**Ortsgemeinde Mengerschied**  
**Gemeinderatssitzung am 02.03.2019**  
**Dringlichkeitssitzung Vor-Ort-Termin am „Neubau Dorfplatz“**  
**Festlegung von Details zur Baumaßnahme „Neubau Dorfplatz“**

<b>Datum:</b>	02.03.2019
<b>Beginn, Uhrzeit:</b>	10.15 Uhr
<b>Sitzungsleiter:</b>	Hardy Maurer

**Anlage 5 „Bemusterung, 02.02.19, Betonsteinpflaster Ligura“**

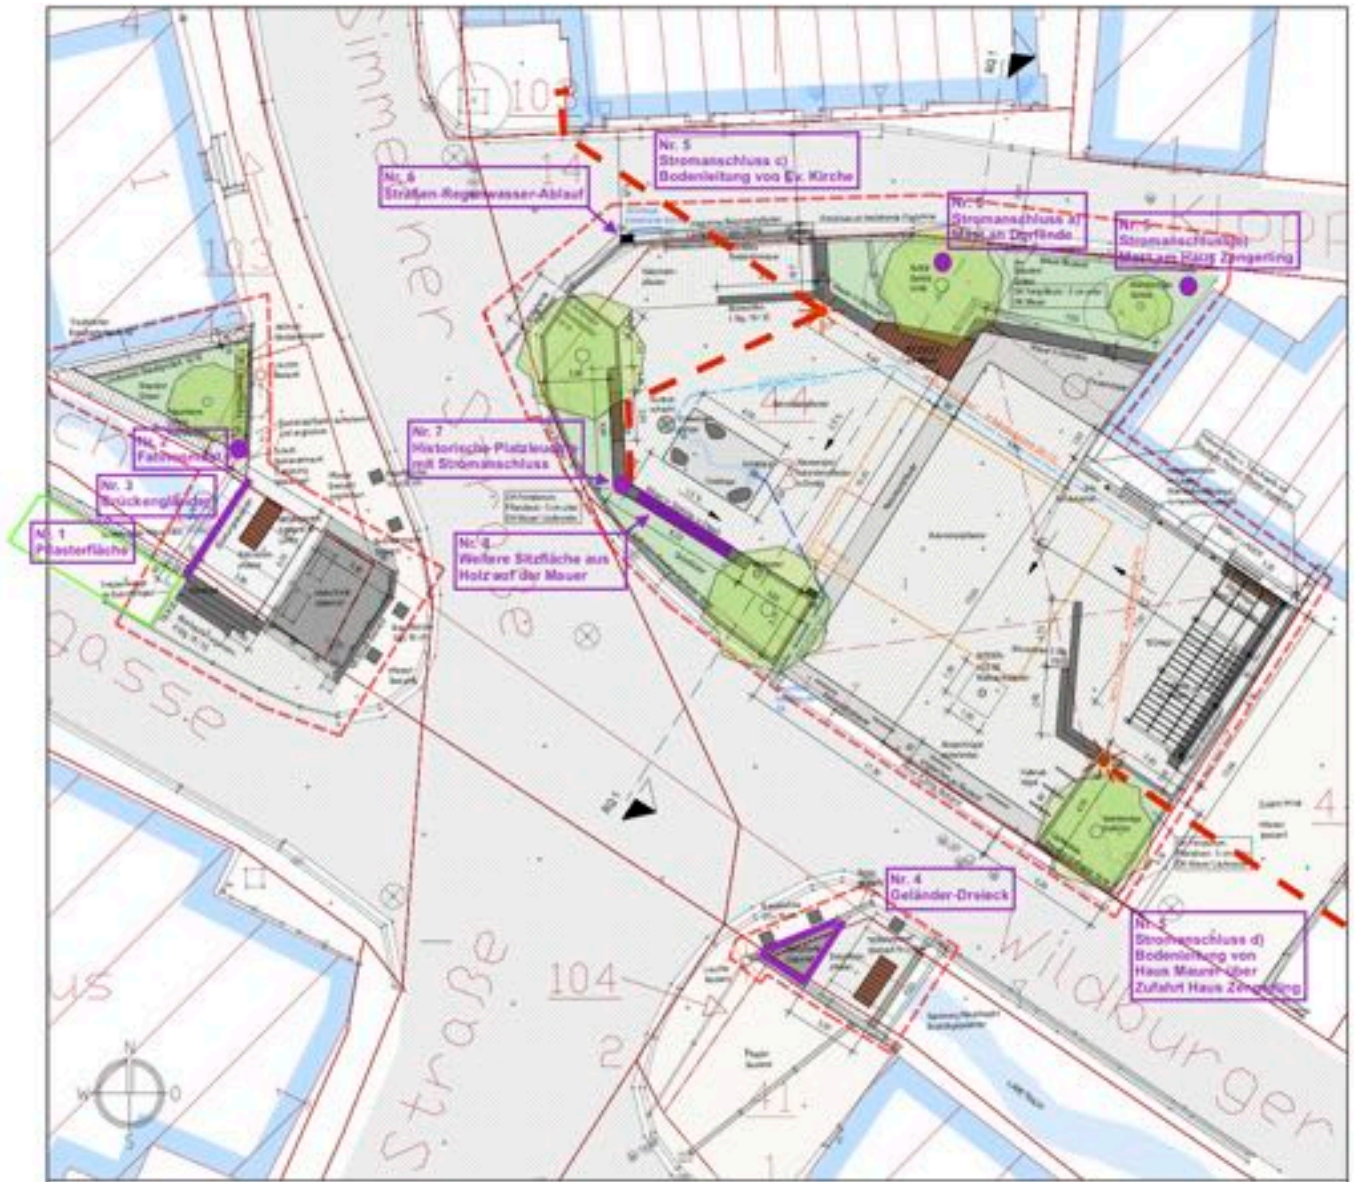
Beschlussantrag: Die Betonsteinpflaster werden gemäß Leistungsverzeichnis Punkt 08.7 ff. geliefert und verlegt. Material: Rinn Lukano, Farbe Rinnit Ligura grau, hellere Tönung. Siehe [Anlage 5 „Bemusterung, 02.02.19, Betonsteinpflaster Ligura“](#). Entscheidungsgrundlage waren 3 uns vorgelegte Betonsteinmuster. Preisangaben und Zuordnungen zum Leistungsverzeichnis lagen nicht vor. Daher ist Beschlussgrundlage die Kostenneutralität aller Alternativen, incl. der zugehörigen Zulagenpositionen.

Anlage 9-1 „Pergola Ausführungsplan - Dachaufsicht“

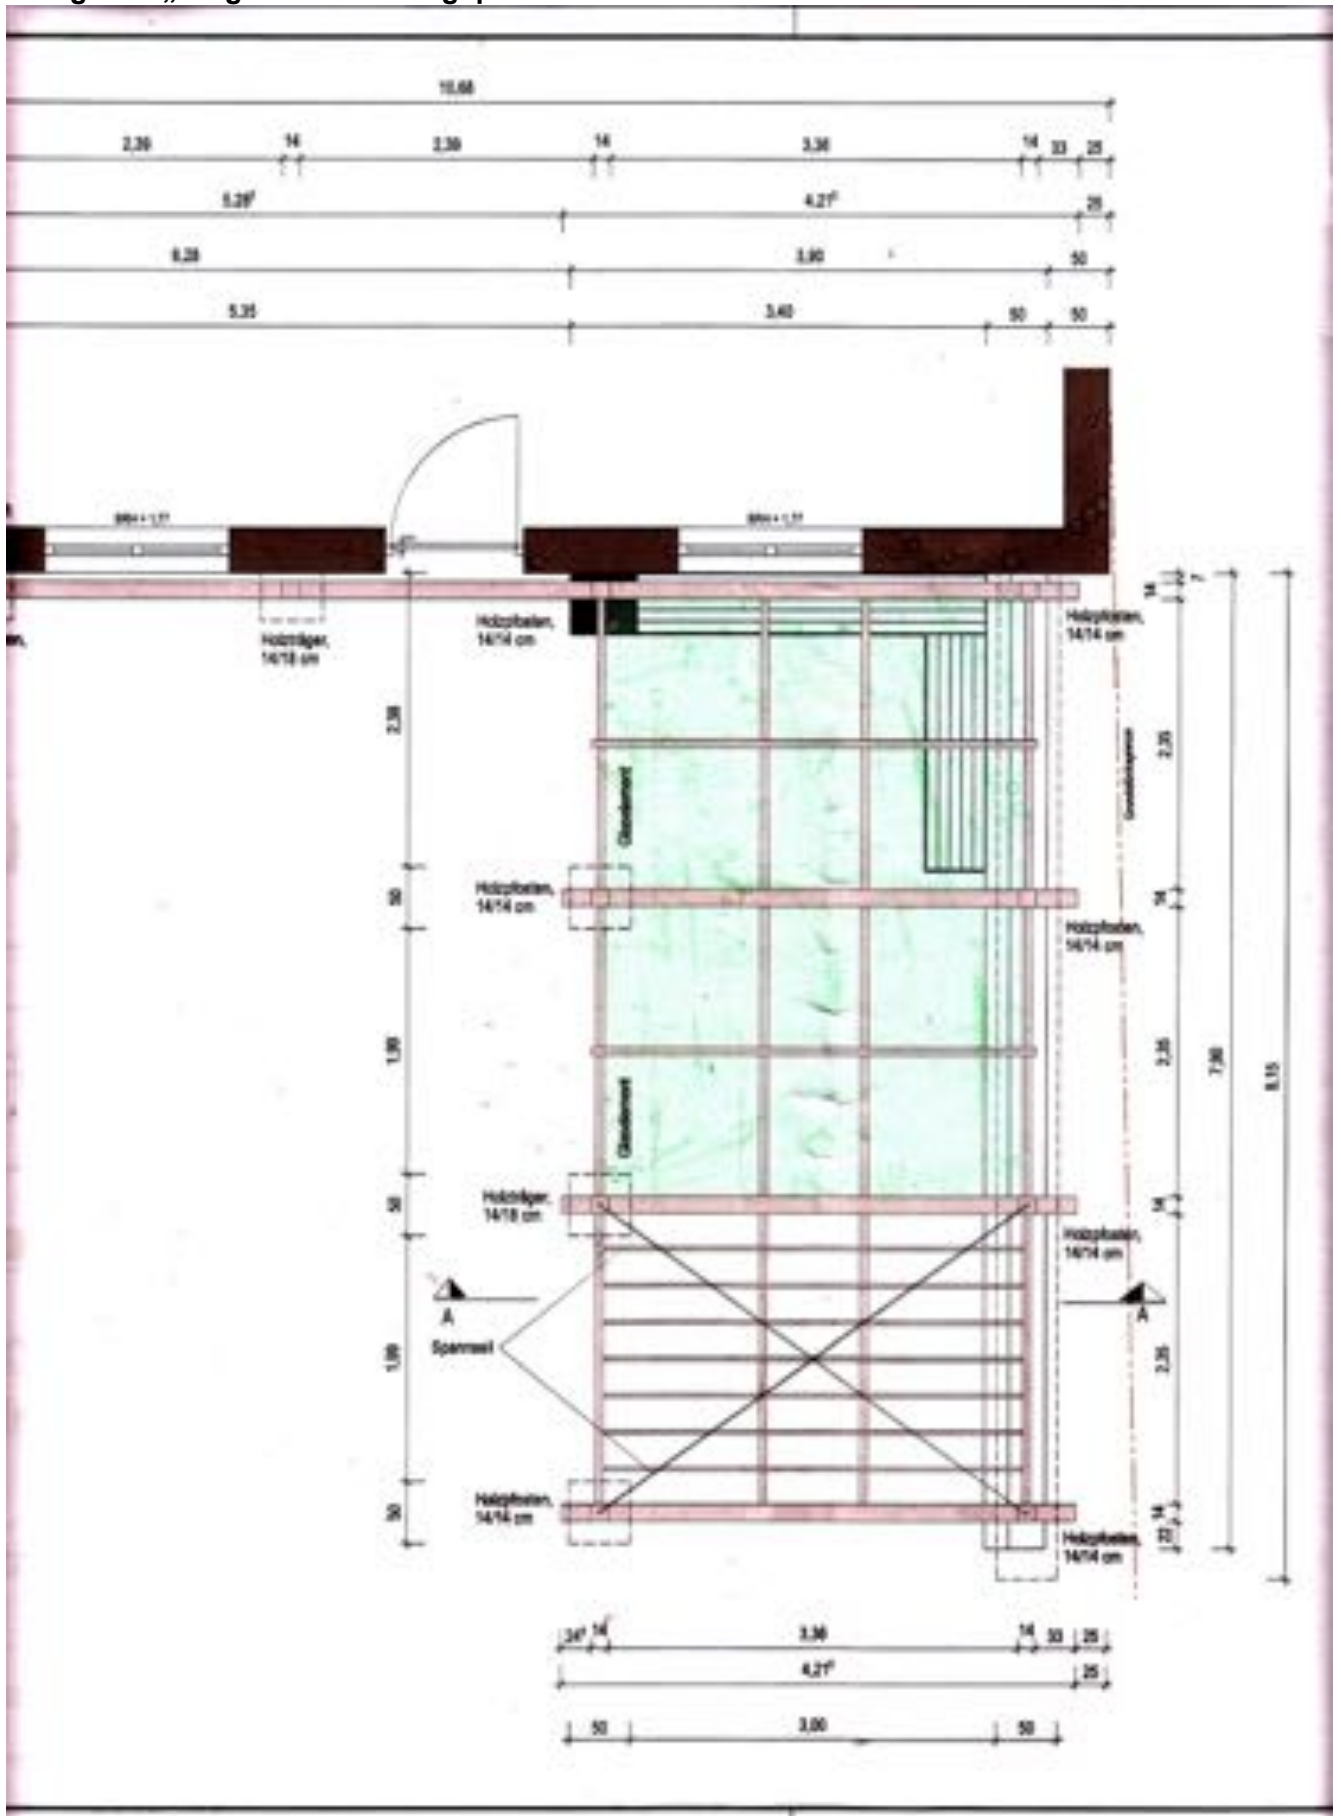
- Beschlussantrag: In der Tiefe beginnt die Pergola mit ihrer Rückwand in einem Abstand von 50 cm von der Grenze zur Einfahrt von Haus Inge Zengerling. Das Dach der Pergola in Richtung Ev. Kirche endet ca. 20 cm vor der rechten Rahmenseite der Tür zum Technik-Raum. Somit sind die Gäste, wenn sie auf der Bank unter der Pergola sitzen gut gegen das Wetter geschützt. [Siehe Anlage 9-1 und Anlage 9-2 „Pergola Ausführungsplan“](#)

- Beschlussantrag: Um den Gästen, welche unter der Pergola sitzen, möglichst viel Licht zu bieten, werden alle 3 Felder des Pergola-Dachs in Glas ausgeführt. Notwendig ist dann jedoch eine mind. 2-malige Reinigung je Jahr durch den Gemeindemitarbeiter. Sofern im Sommer zu große Hitze unter der Pergola entsteht, könnte ein Sonnensegel gespannt werden. [Siehe Anlage 9-1 und Anlage 9-2 „Pergola Ausführungsplan“](#)

**Anlage 10-2 „ Baumständer Herkules“**

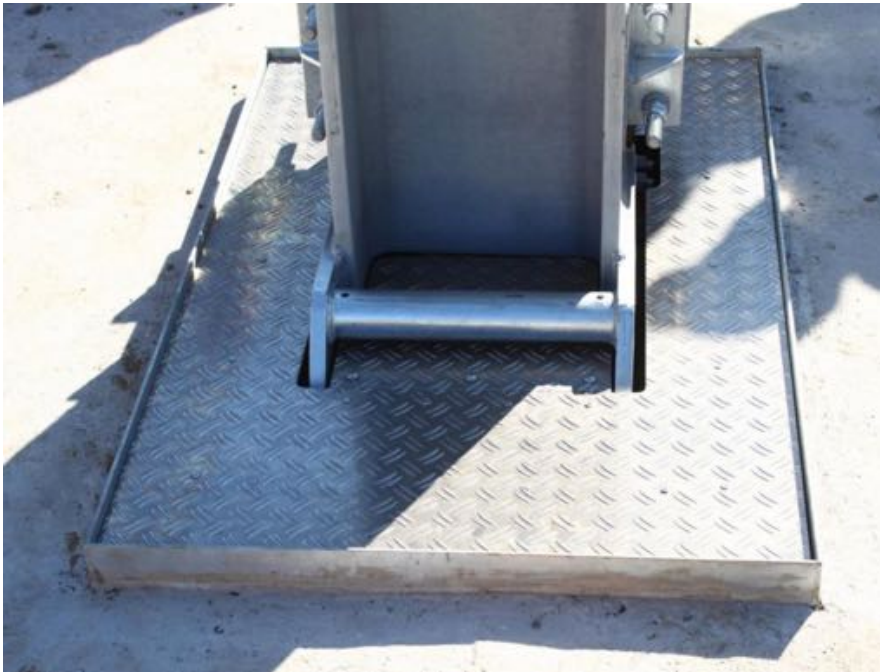
Beschlussantrag:	Geliefert und eingebaut wird gemäß Leistungsverzeichnis Bedarfspos. 10.4 Maibaumständer Herkules, Variante oberirdisch zum einbetonieren. Stahl, verzinkt. inkl. Einbauteil mit Abschalwanne, Spannvorrichtung mit Spannklammern für Stammdurchm. von 20 bis 35 cm, Inkl. anfordernder, bauortbezogener Statik nach angaben des Herstellers. inkl. Einbauhilfe für das Ausrichten des Einbauteils. Stahlbauteile mit CE-Kennzeichnung, inkl. befahrbarer zweiteiliger Wanne zum Auspflastern, Pflastertiefe bis 10 cm,, 1,5 to Traglast. Pflasterfläche durchlaufend. Der Baumständer ist so auszurichten, dass ein max. 20 m langer Baum problemlos über die Kreisstraße gelegt und somit aufgestellt werden kann. Die Einbau- und insbesondere statische Erfordernisse des Herstellers sind vom Planer und Bauunternehmer einzuhalten. Bez. der „Einpflasterung“ siehe Punkt 6.4. Stromanschluss für Weihnachtsbaumbeleuchtung wird vorgesehen. <a href="#">Siehe Anlage 10-1, 10-2, 10-3, 10-4, 10-5, 10-6 „Baumständer Herkules“.</a>
